改善箇所説明図

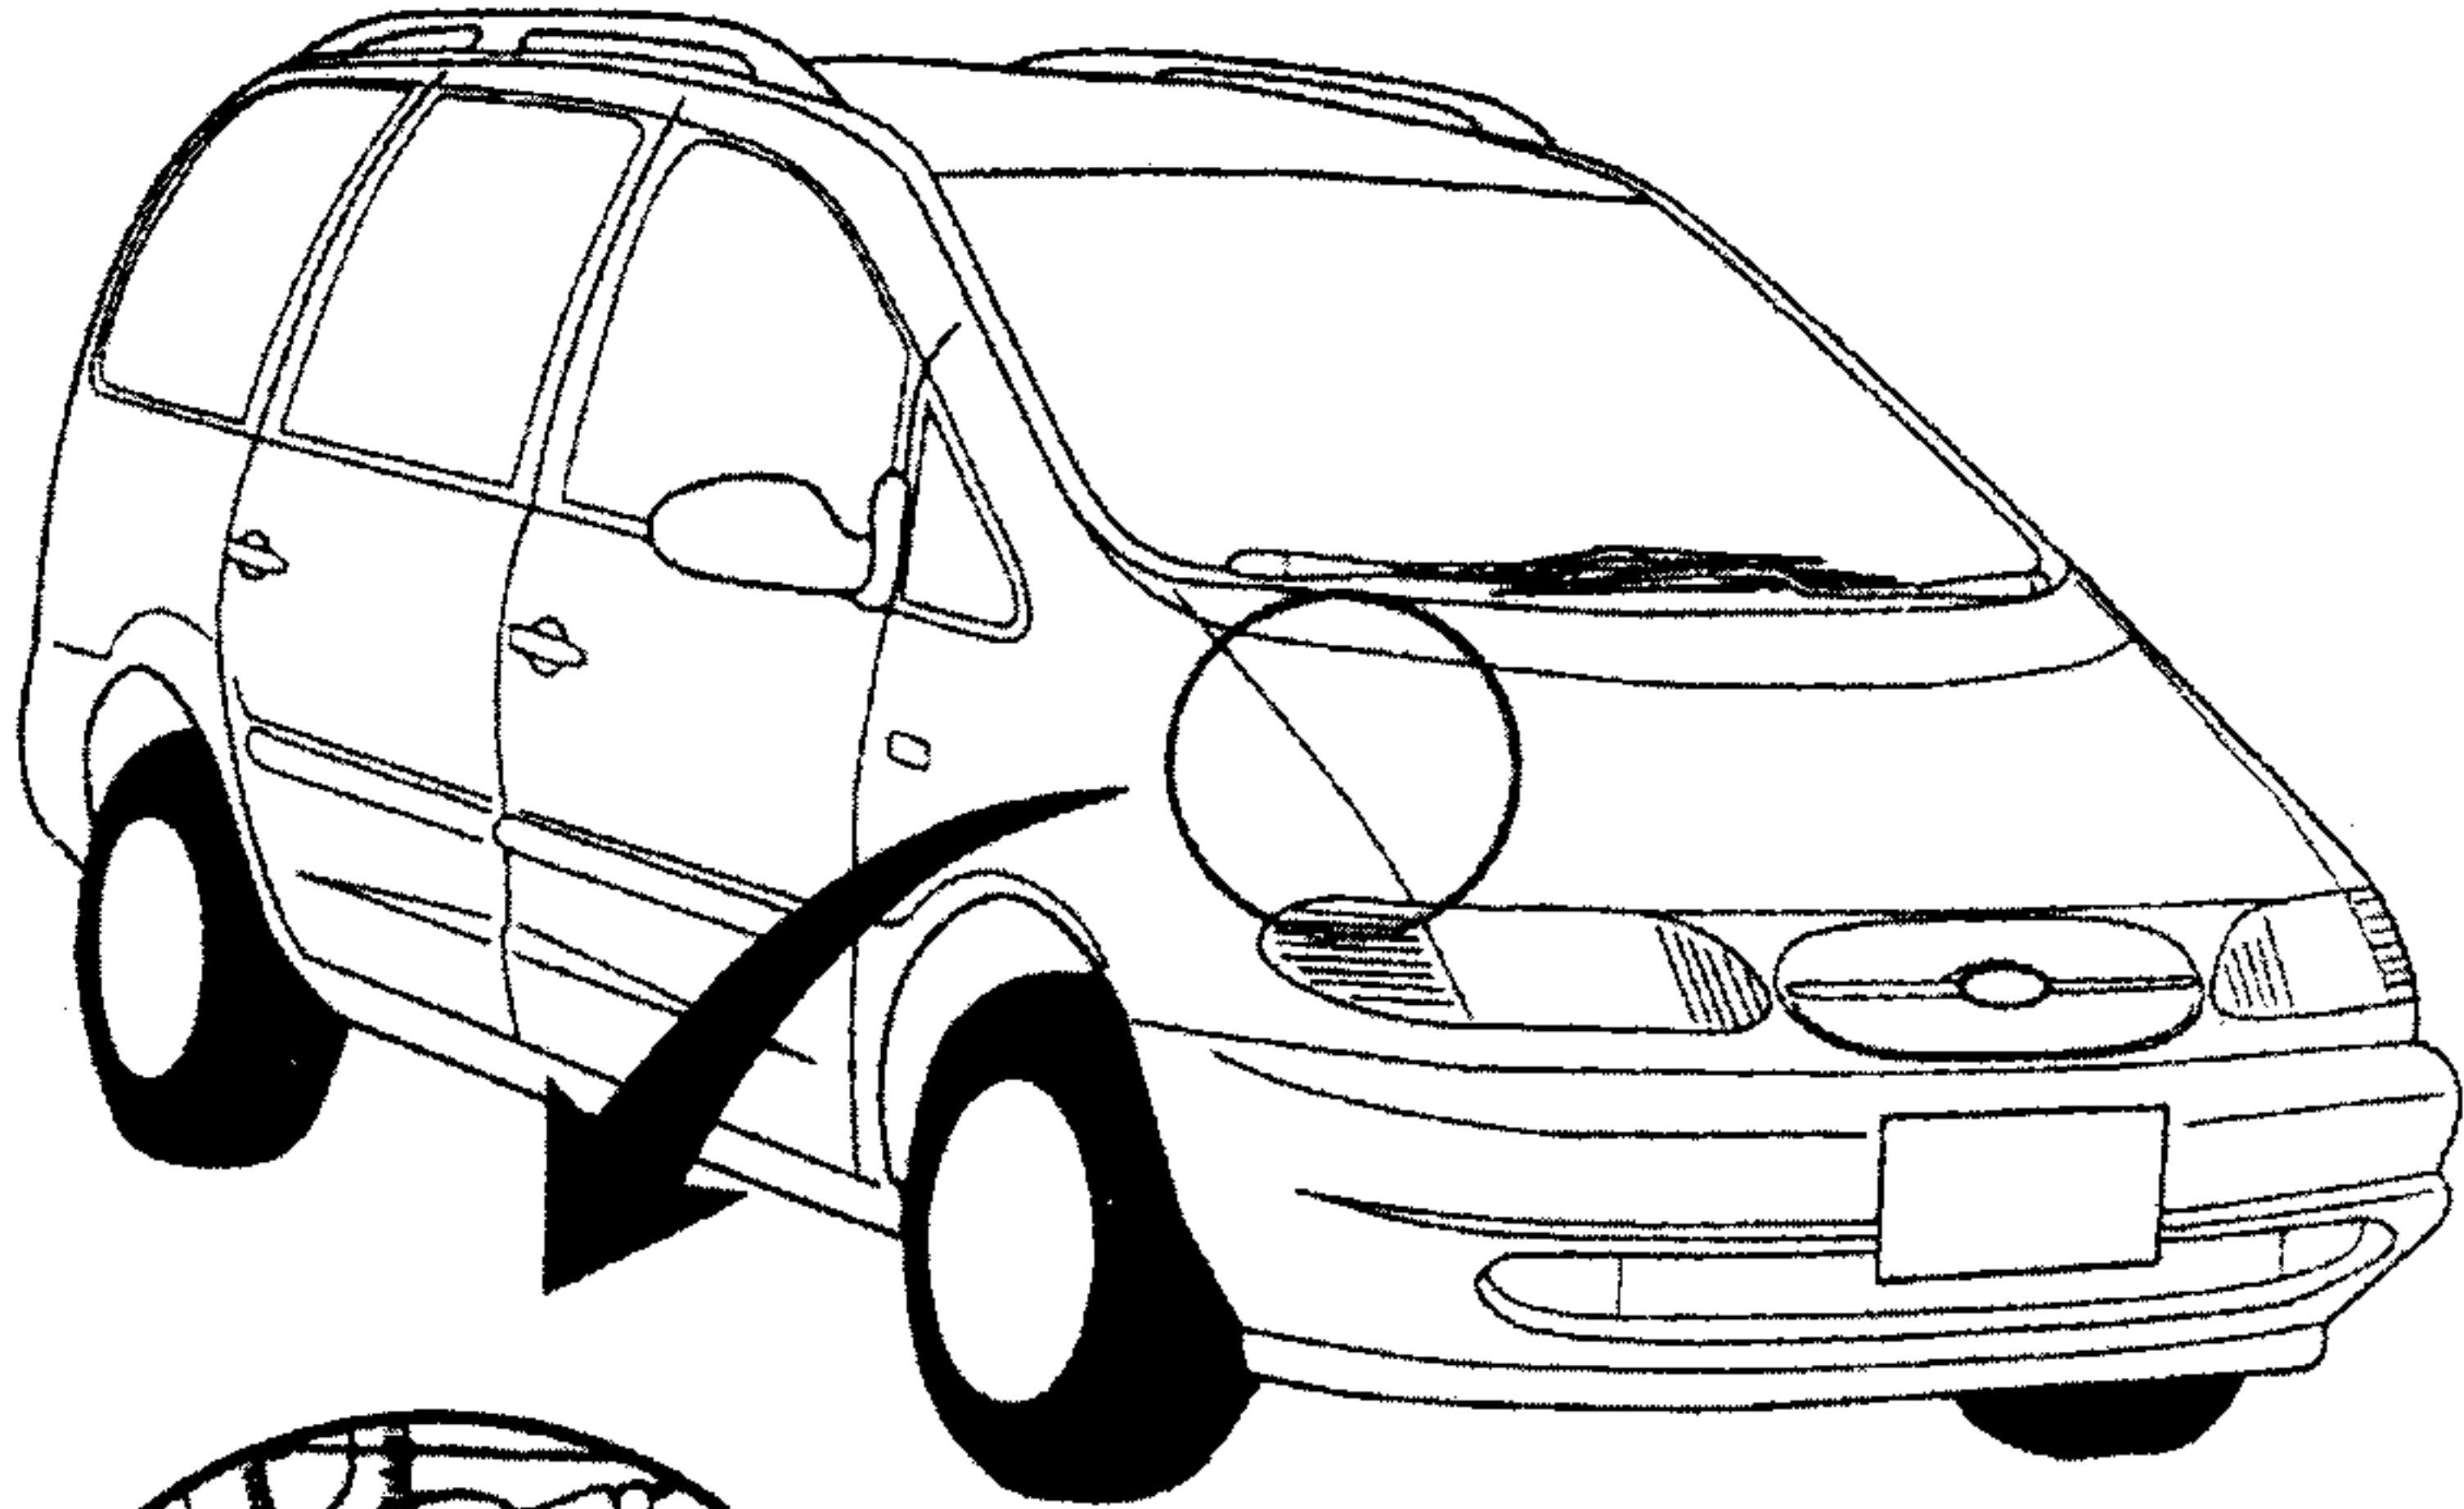
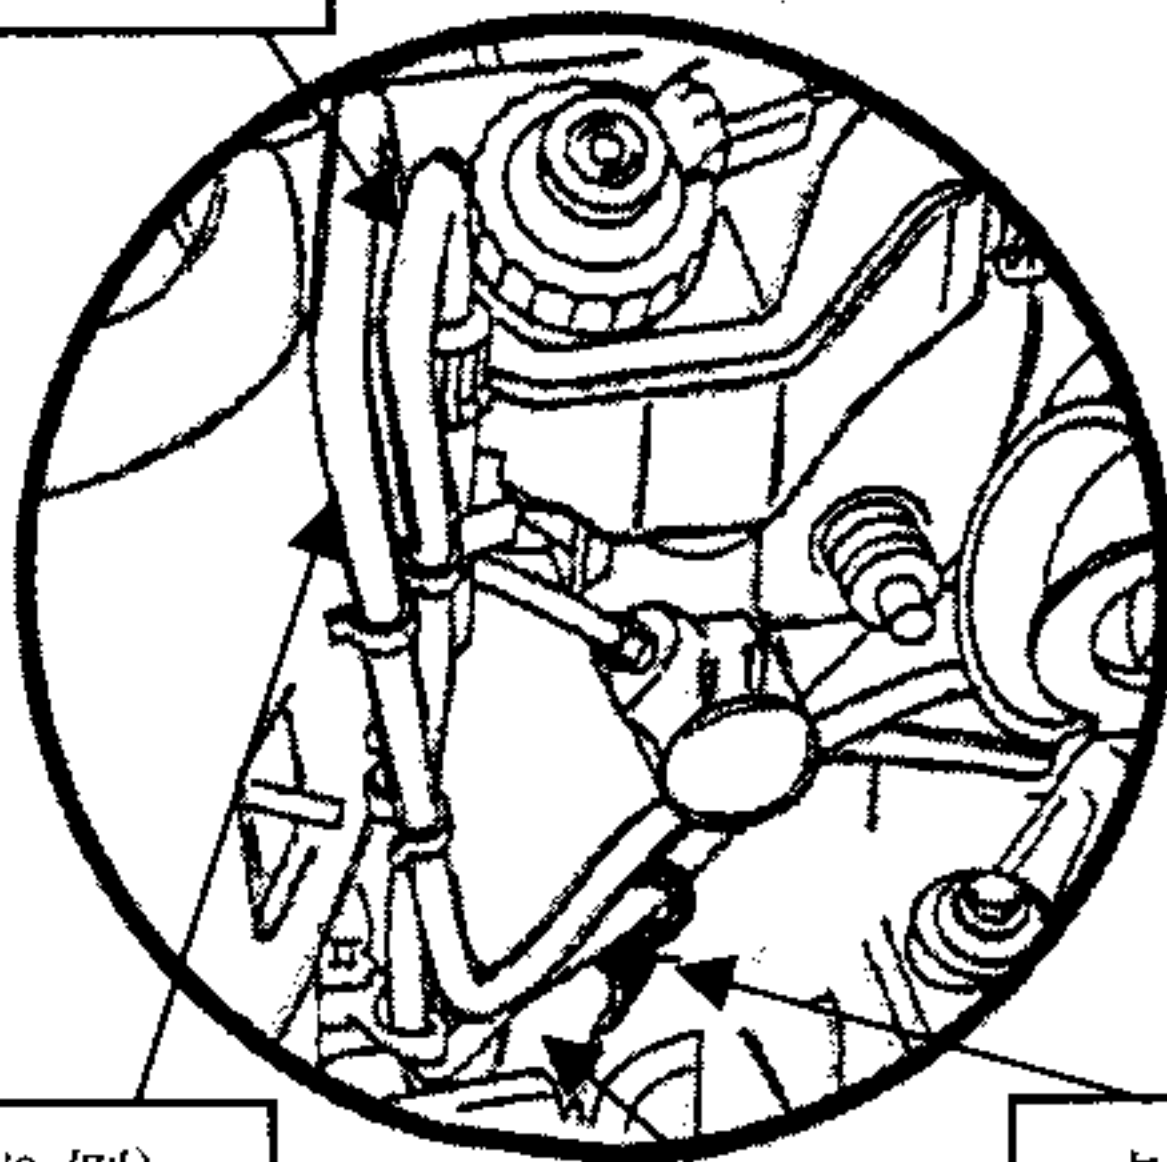
基準不適合発生箇所

原動機室内の燃料配管において、供給側の燃料パイプの取り回しが不適切なため、そのままの状態で使用を続けると、走行時の振動により当該燃料パイプとエアコン用低圧パイプが干渉し、最悪の場合、当該燃料パイプが破損して燃料が漏れ、火災に至るおそれがある

改善の内容

全車両、燃料パイプを対策品と交換する。また、エアコン用低圧パイプに間隙を保持するためのクリップを取り付ける。
